Technische vragen bij ontwerp fiets veilige rotondes

De ChristenUnie-SGP is erg verheugd dat dit ontwerp wordt voorgesteld. Eindelijk krijgen fietsers een vloeiendere en veiligere overstek. Nog enkele vragen.

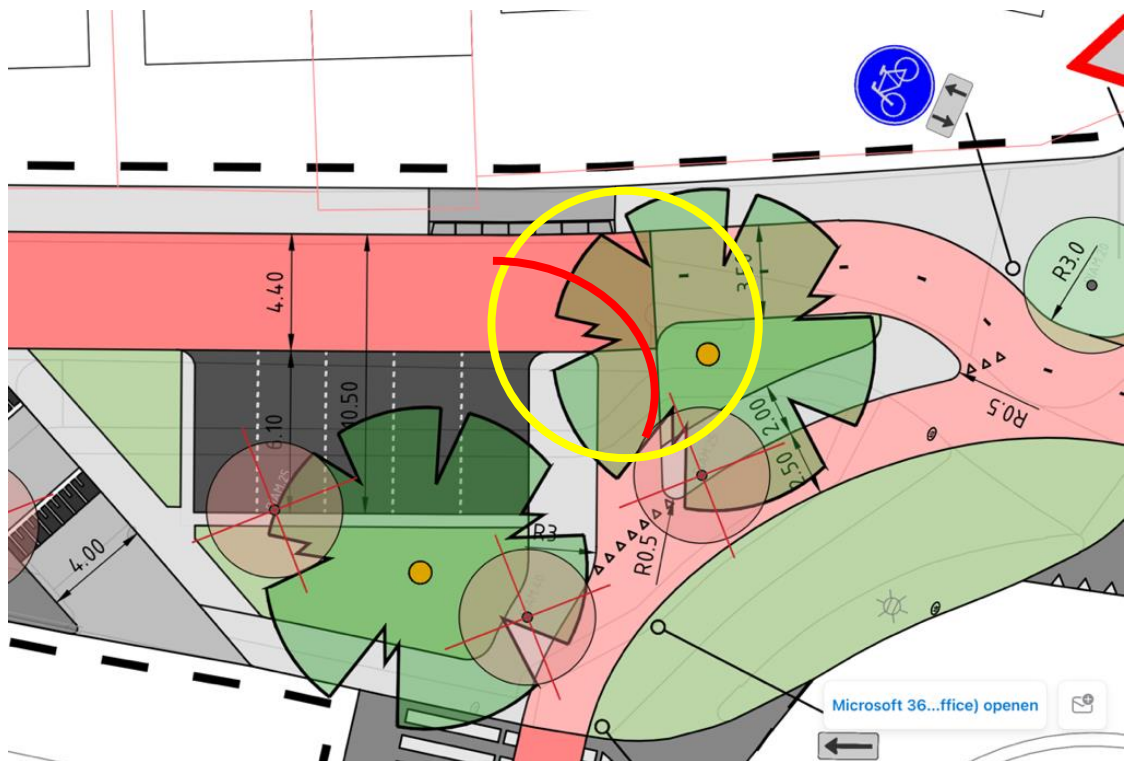
1. Waar dient deze slinger voor? Voor fietsers komend vanaf de Hoenkoopsebrug is dit een vervelende slinger die genomen moet worden richting het centrum.

2. Kan de route vanaf de Brede Dijk richting Heemraadsingel vloeiender gemaakt worden (dit is nu een haakse hoek).

Deze zijde van het fietspad, Westsingel naar Johan J. Vierbergenweg, is in dit ontwerp uitgevoerd als eenrichtingsfietspad. In de volgende fase wordt deze ingericht als tweerichtingsfietspad. Het fietspad wordt hierbij breder en de slinger gaat eruit.

Dit is niet mogelijk. Dit gaat ten koste van het naast gelegen (verhoogde) voetpad. Dit voetpad sluit aan op de voetgangersoversteekplaats op de rotonde. Dit trottoir en de breedte hiervan is nodig voor de toegankelijkheid van de openbare ruimte.

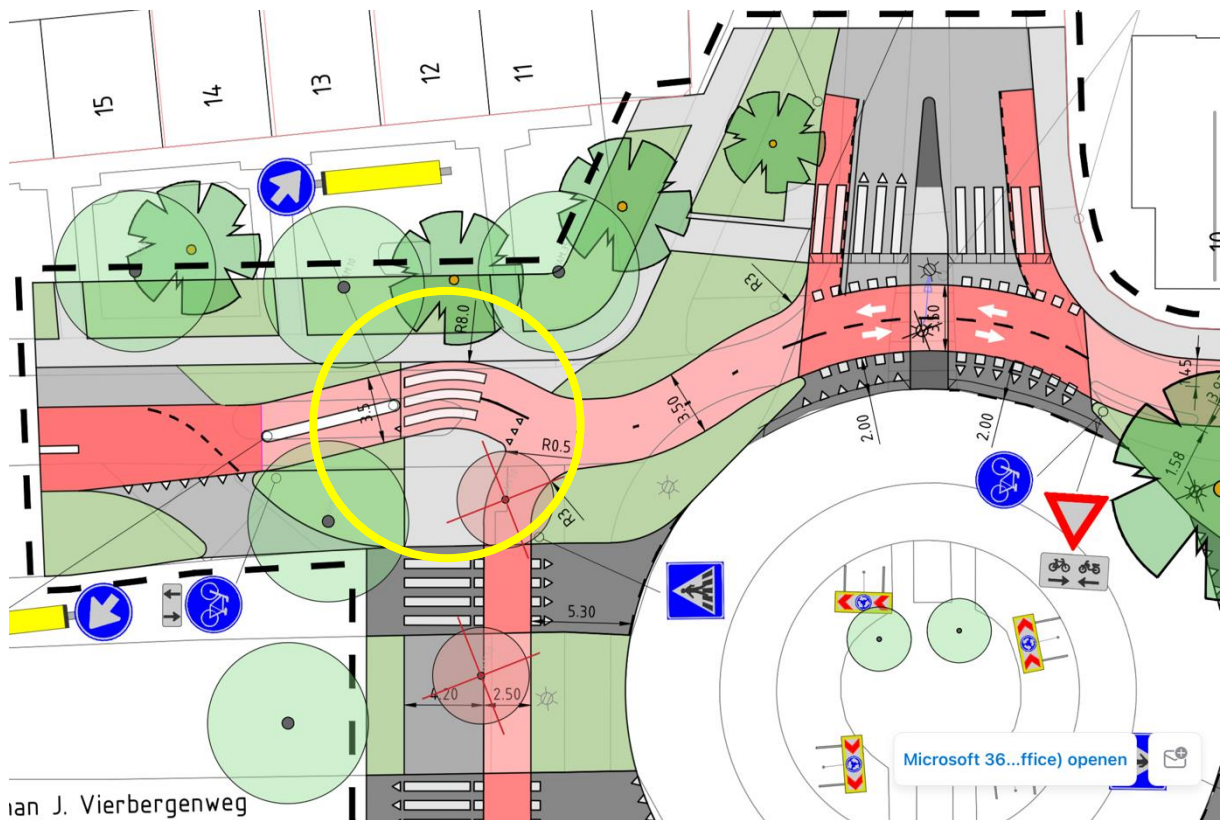
3. Kan de slinger op de Brede dijk recht getrokken worden? De meeste fietsers zullen immers rechtdoor de weg vervolgen op de Brede Dijk
Dit wordt in de volgende fase al aangepast.
4. Verder lijkt de aansluiting vanaf de Brede Dijk (komend uit de richting Jumbo) richting Papenhoeflaan niet goed te nemen. Kan deze vloeiender gemaakt worden?
Dit wordt in de volgende fase al aangepast.

5. Kan het zebrapad Brede Dijk- Westsingel naast het fietspad worden gerealiseerd? Dit bevindt zich nu ten noorden van de kruising. Veel voetgangers willen dat stukje niet omlopen (bijv. als ze vanaf de Brede Dijk naar de Hoenkoopsebrug lopen) en gaan dus over het fietspad. Het verplaatsen van het zebrapad zou dat verhelpen

- Dit is in een eerder stadium onderzocht. Wanneer op deze locatie een voetgangersoversteekplaats wordt gerealiseerd, steken voetgangers op een kruispuntvlak over. Verkeerskundig is oversteken op een kruispuntvlak niet wenselijk. Daarnaast is gezien de breedte van weg veilig oversteken niet mogelijk zonder het realiseren van een tusseneiland, zie hiervoor de oversteek op de Cornelis Valeriusstraat. Daarnaast zorgt het tusseneiland ervoor dat verkeer vanuit de Westsingel slecht de draai kan maken richting de rotonde. De voetgangersoversteekplaats op de Oude Singel blijft gehandhaafd.

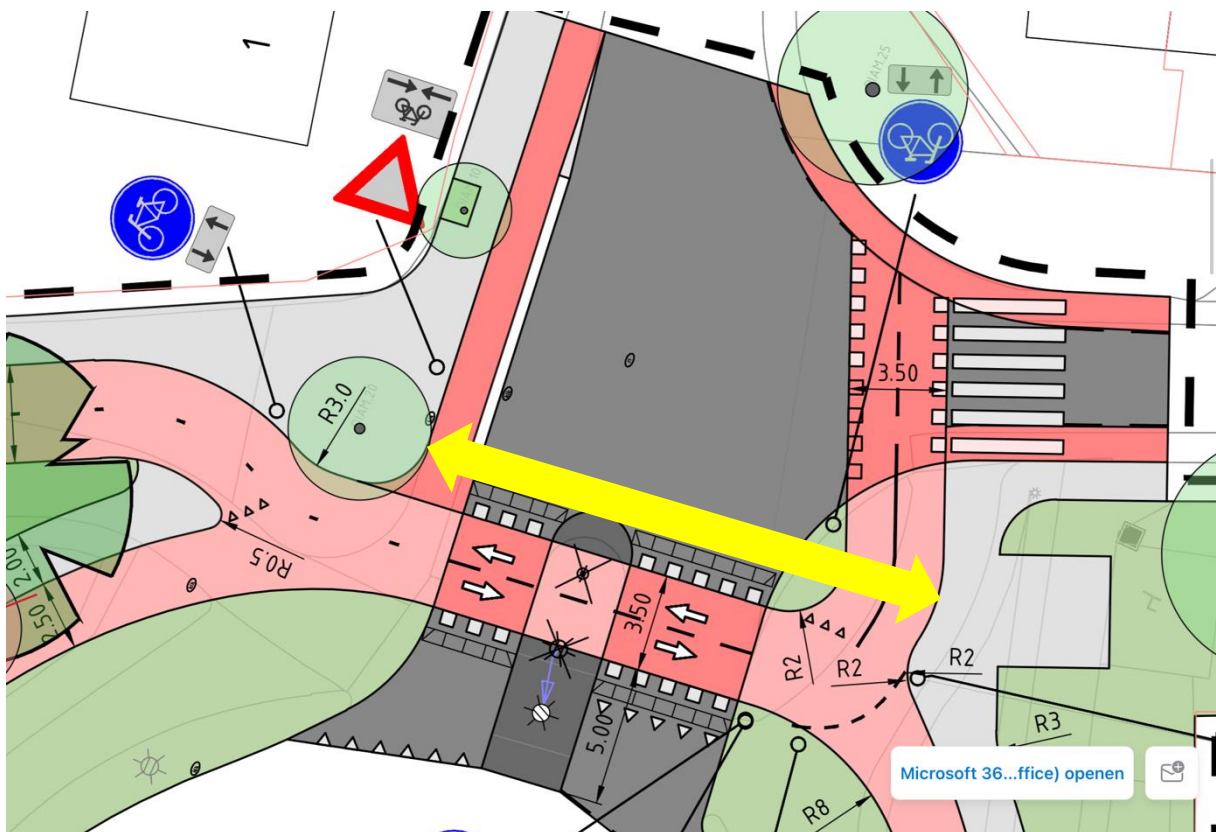
6. Kunnen de aansluitingen Brede Dijk- Papenhoeflaan en Papenhoeflaan-Brede Dijk vloeiender worden gemaakt?

De bochtstraal voor de fietsers is uitgevoerd conform de CROW richtrichtlijnen. Fietsers op de rotonde zijn in de voorrang. Het nog vloeiender maken kan de impressie werken dat dit niet het geval is. Om deze reden loopt deze niet volledig vloeiend.
